DODATEK č. 1
ke Smlouvě o dílo ze dne 21.01.2022
(dále jen „Dodatek“)

na zhotovení díla „**II/302 Broumov – Velká Ves, 1. etapa**“.

EVIDENČNÍ LIST ZMĚNY STAVBY

Cíle stavby	34154c, 34154h	Číslo změny	1.
Smlouva o dílo uzavřena dne	21.1.2022		
Název stavby	II/302 Broumov - Velká Ves, Letápa		
Název nbyčnu			
Číslo nbyčnu			
Číslo nbyčnu			
Kraj	Královéhradecký kraj, Pivovarské náměstí 1245 500 03 Hradec Králové, IČ 70889546		
Stavba	ÚDRŽBA SILNIC Královéhradeckého kraje a.s., Kutnohorská 59, 500 04 Hradec Králové, IČ 27502988		
Zadavatel objektu dešťové kanalizace	Město Broumov, třída Masarykova 239, 550 01 Broumov 1		
Projektant stavby (autorský dozor)	AFRY CZ s.r.o., Magistrů 1275/13, 140 00 Praha 4		
Projektant objektu dešťové kanalizace	AGROPROJEKCE LITOMYŠL spol. s r.o., Rokycanova 114/IV, 566 01 Vysoké Mýto		
Zhotovitel	EUROVIA CS, a.s., U Michelského lesa 1581/2, Michle, 140 00 Praha 4

S3	
REVIZE	POZNÁMKA
SKLADBA	PŮDORYS
PŮDORYS	T/V
C22zc114/22	---
www.prefa.cz +420 541 583 111

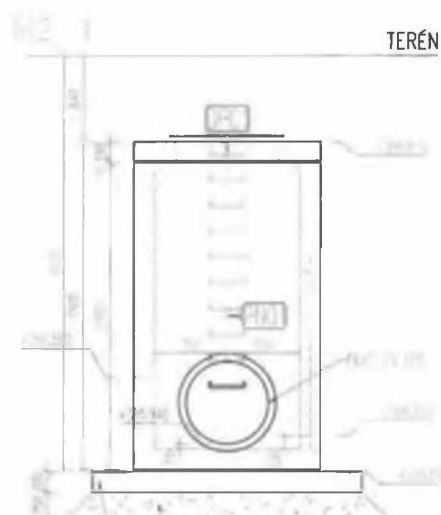
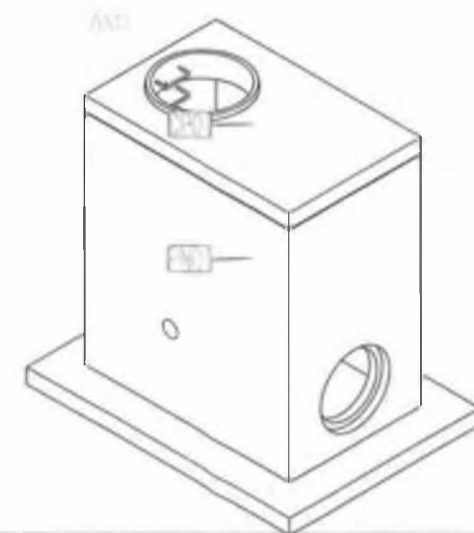
2.7 Na základě doplnění rozměrů nutného použití aktuálně vyráběných šachet retenčního úseku dešťové kanalizace došlo v rámci RDS a výrobní dokumentace k doplnění jejich rozměrů. Na základě tohoto doplnění je také navýšeno množství podkladního betonu. Veškeré výše uvedené změny v rámci dešťové kanalizace jsou na sebe navazující.
